內政部都市計畫委員會第 1023 次會議紀錄

第 4 案：桃園市政府函為「變更八德(大湳地區)都市計畫(配合機關用地(機六)暨周邊土地開發計畫)案」再提會討論案。

附表1、重新公開展覽陳情意見綜理表

附圖 2、修正變更內容示意圖

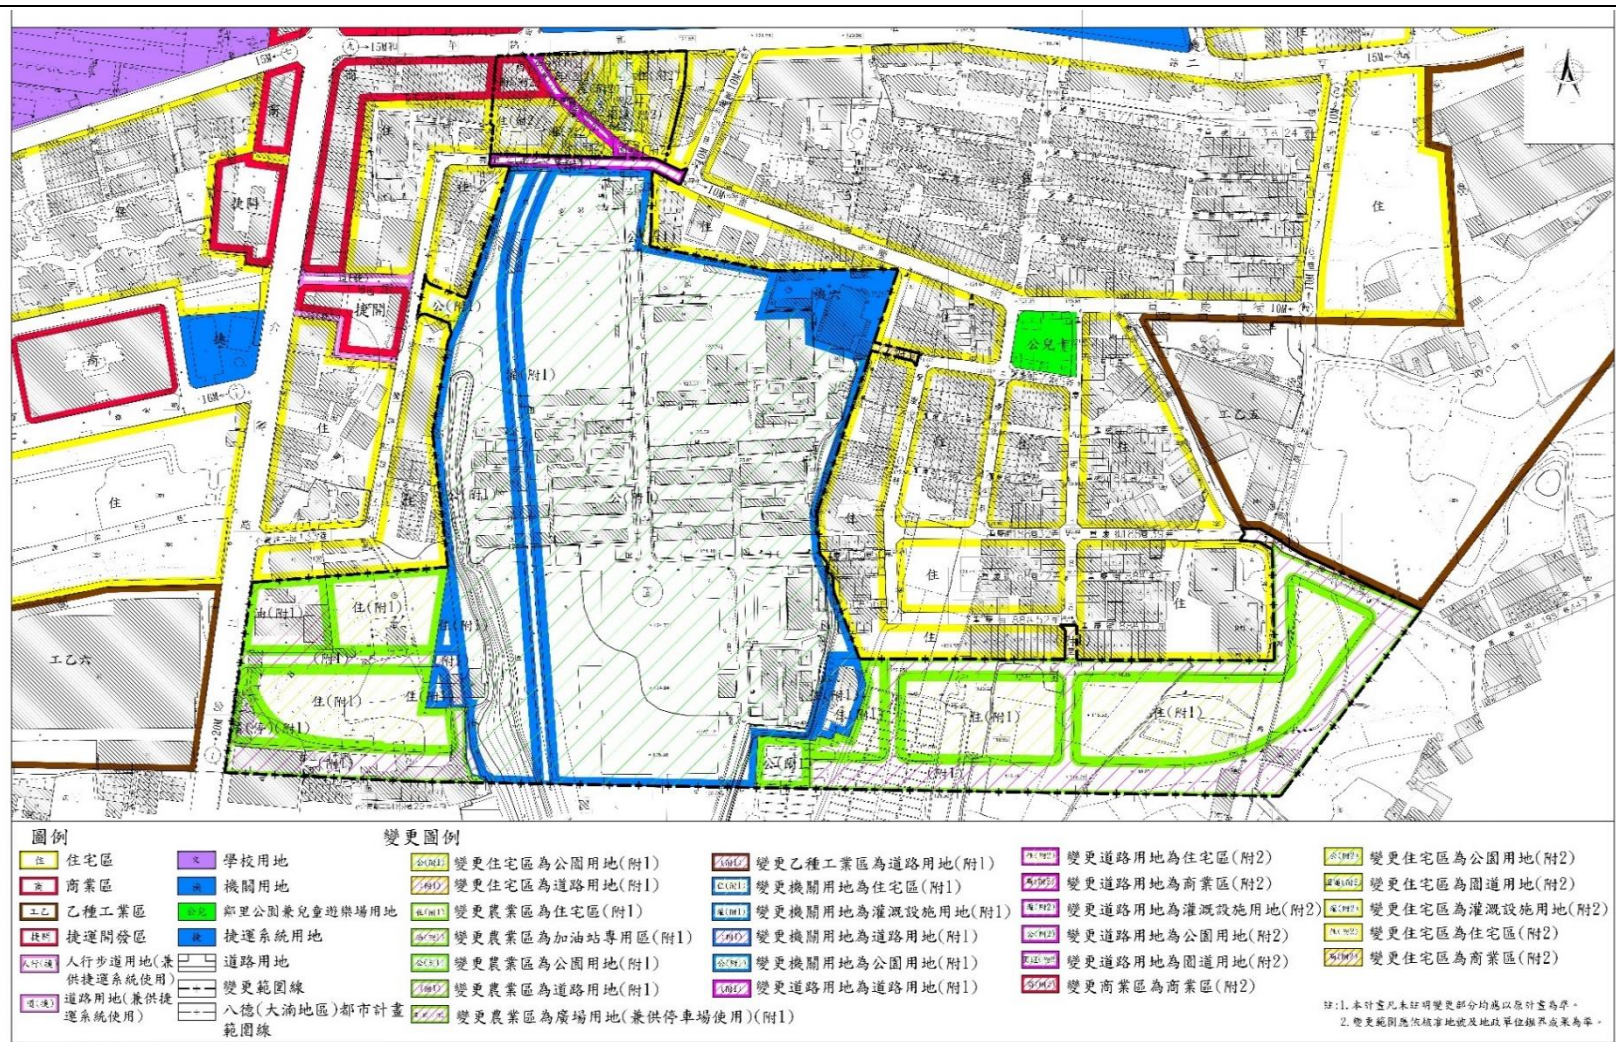
編號	陳情人	陳情位置	陳情理由	建議事項	桃園市政府 研析意見	本會決議
逕再4	益國冷凍股份有限公司（代表人：廖○榮）	桃園市八德區大興段41-18地號	一、陳情人所有桃園市八德區大興段41-18地號土地（下稱係爭土地）位於計畫區東側，依主要計畫書重新公展版之pdf檔第70頁所示，經本計畫及生活圈6號道路規劃後，係爭土地將受南北向30公尺寬道路（惟依貴府111年7月20日府工規字第1110198751號開會通知單所檢附之新闢道路線型圖，係27公尺寬）及預計拓寬為15公尺之重慶街98巷所包夾。經陳情人電詢都發局及工務局始得知，1082.62平方公尺之係爭土地，將因辦理新設南北向道路而被徵收448.1平方公尺，因辦理重慶街198巷拓寬而將被徵收197平方公尺。換言之，係爭土地於徵收後僅餘437.52平方公尺，僅占原土地面積4成。 二、再加上，依照細部計畫重新公展版之pdf檔第72頁土地使用分區管制要點，臨接計畫道路未達15公尺者，至少退縮3.5公尺建築；臨接15公尺以上者，至少退縮4公尺建築。詳言之，在新設道路及重慶街198巷拓寬的包夾下，陳情人係爭土地之建築線均各須	一、新設南北向道路，不應徵收係爭土地。 1. 貴府於110年10月15日說明會所公布之道路定線方案（下稱110年方案，圖1），完全毋須徵收係爭土地，顯見新設南北向道路存有侵害較小之手段，現行方案不符比例原則。 2. 且依照線型來看，新設南北向道路於經過係爭土地部分，就110年方案乃筆直線型，現行版本卻呈現曲弧線型（圖2），兩相對照之下，現行版本是否存在交通安全上之疑慮，尚非無疑；況且，新設南北向道路為桃園市生活圈6號道路，是主要幹道，可以想見應有車流量較大、車速較快之情形，則行經係爭土地採取曲弧線型的設計，是否會提升過彎失控之車輛衝撞陳情人廠房之機率，不免令人擔憂。 3. 準此，建請貴府換110年方案所設計之線型，不應徵收係爭土地。	建議事項第1、2點建議酌予採納。理由如下： 1. 為改善桃園-中壢生活圈道路系統之瓶頸，提昇道路系統服務水準，爰本府工務局刻規劃辦理生活圈六號道路，該案以交通安全及捷運需求為優先考量，且避開已興建廠房主要結構及減少行經工業區範圍，以不影響既有建物拆遷為原則，並依據「公路路線設計規範」及「市區道路及附屬工程設計規範」辦理定線，本案係配合該生活圈道路規劃成果劃設道路用地範圍。 2. 其餘建議事項同逕再2。 建議事項第3點建議不予採納。理由如下： 1. 有關陳情地號所餘土地可否變更為商業區，考量本案係配合機關用地活化為大湳森林公園，及現況兩側農業區將因重大交通建設穿越切割致不利農業生產，爰辦理之整體開發計畫，若將陳情地號所餘土地變更為商業區，與本案整體規劃目的不符，爰不予納入本次計畫範圍變更。 2. 又工業區變更為商業區須經認定符合都市計畫法第27條並依「都市計畫工業區檢討變更審議規	照市政府研析意見。修正內容如附表2、附圖2。

編號	陳情人	陳情位置	陳情理由	建議事項	桃園市政府 研析意見	本會決議
			退縮4公尺，可建築土地面積所剩無幾，嚴重侵害陳情人就系爭土地之合理利用。 三、綜上所述，陳情人所營事業乃冷凍機械設備，亟需大面積廠房以製造及存放設備，然系爭土地在徵收及建築退縮後，所餘可建築面積不到4成，嚴重侵害陳情人之財產權及事業營運。	圖 1: 1:10 方案  圖 2: 現行版本高田區模型  二、重慶街198巷之拓寬，不應徵收系爭土地。 1. 重慶街198巷之南側現為農業區，且目前未有任何使用，若利用南側進行拓寬，不僅讓南側土地獲得更好的利用，也不用再徵收北側陳情人所有之系爭土地，屬達到同樣目的而侵害較小之手段，堪符比例原則。 2. 此外，依照主要計畫重新公展版之pdf檔第63頁圖23所示，重慶街198巷南側徵收後將變更為住宅區，亦即該區域乃重新規劃之區域，本可籍由此次計畫之重新規劃而將重慶街198巷須拓寬之需求納入考量，毋庸另外再徵收該道路北側之系爭土地，徒增陳情人之困擾、侵害陳情人之權益。	範」擬具具體可行之財務及實施計畫，且應捐贈一定比例土地或代金，建議由民眾自行評估後再另案提出申請。 3. 為保障民眾權益，後續於區段徵收階段得依相關法令規定，領取現金補償或申請領回抵價地。

編號	陳情人	陳情位置	陳情理由	建議事項	桃園市政府 研析意見	本會決議
				3. 再者，依照主要計畫重新公展版之pdf檔第112頁所示，徵收後可供標讓售之土地尚有0.15公頃，因此縱使減縮重慶街198巷南側住宅區面積，本計畫其餘徵收後之土地面積仍足供抵價地使用，實無徵收系爭土地之必要。 三、倘仍須徵收陳情人之土地，系爭土地於徵收後只剩一半，已難以作為工業廠房之完整使用，為維護陳情人之權益，建請將所餘土地改為商業區之使用分區，以達土地之合理利用。或將重慶街198巷往南移避開工業區。		
逕再5	劉○建 鑫築事務 所	八德區 大華段 126地號 等19筆	基地位置於北臨和平路、南臨重慶街、介壽路2段133巷且形狀窄長，對於未來有諸於限制，易產生規劃不良之情況，造成將來住戶使用上之不便影響生活品質。	1. 建議基地形狀調整方正，原左側地界線往左移2公尺以上。 2. 或將原基地位置，向左旋轉90度，移至南向鄰近介壽路二段133巷下方。	建議酌予採納。理由如下： 1. 考量本計畫北側園道用地係大湳森林公園林蔭道外部延伸，並以實際斷面路型所需劃設為22公尺寬。 2. 本案陳情係減少園道寬幅，增加住宅區深度，經考量尚可在維持林蔭道空間斷面型式原則下，以園道用地修正為20公尺寬及修正土管退縮規定因應之。	照市政府研析意見。修正內容如附表2、附圖2。

- 一、重新公開展覽陳情意見：詳附表1本會決議欄。
- 二、本次提會調整部分(提會資料P6、P9)，參採市政府列席代表補充說明，係配合生活圈六號道路及捷運三鶯線延伸八德段最新工程範圍調整計畫內容，故同意市政府所提修正變更內容如附表2、附圖2。
